CAAC
适 航 指 令

编号: CAD2007-B737-10R1

一. 标题: 检查主缝翼滑轨下止动块组件

本适航指令替代 CAD2007-B737-10, 39-5731

图1 缝翼滑轨下止动块组件

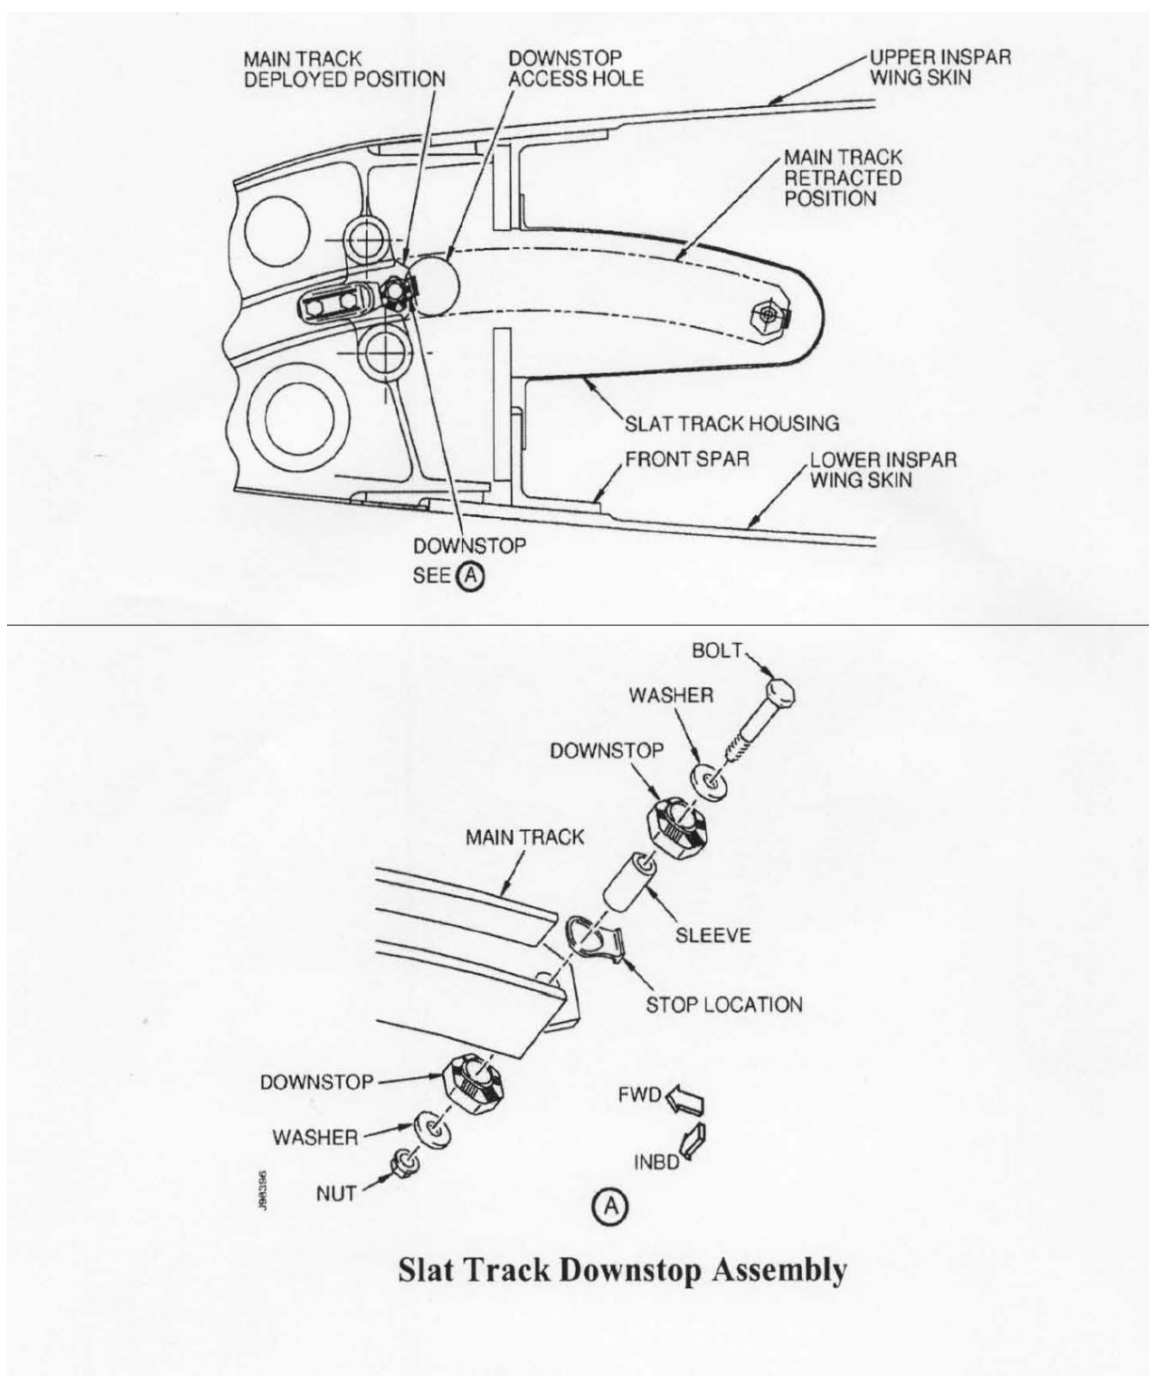
A、在收到本指令后10天内,详细检查或孔探检查每个主缝翼滑轨

下止动块组件, 以确认缝翼滑轨硬件(见波音服务信函 737-SL-57-084-B图1以及本指令图1中的螺栓、垫圈、下止动块、止动片、以及螺帽) 安装是否适当。套管的安装是否正确不需要确认, 止动片零件既可安装在缝翼滑轨的内侧也可安装在缝翼滑轨的外侧。如有任一零件丢失或安装不正确, 在下次飞行前, 采用按照本指令C段规定的程序批准的方法, 安装新的或可以使用的零件; 对缝翼滑轨收回腔内进行一次详细检查, 以确定是否有外来物碎片(FOD) 和损伤。在下次飞行前, 采用按照本指令C段规定的程序批准的方法, 去除发现的任何FOD, 修复发现的任何损伤。采用波音多用户信息编号 1-523812011-1, 或1-527463441-1, 是确认正确安装、安装新件或可用件、检查有无损伤和FOD、去除FOD和修复损伤的一种批准方法。之后以不超过3000飞行循环的时间间隔, 重复本指令A段要求的措施。

B、在收到CAD2007-B737-09后20天内: 对螺帽施加50至80英寸/磅之间的力矩, 在施加该力矩时螺栓头必须固定。
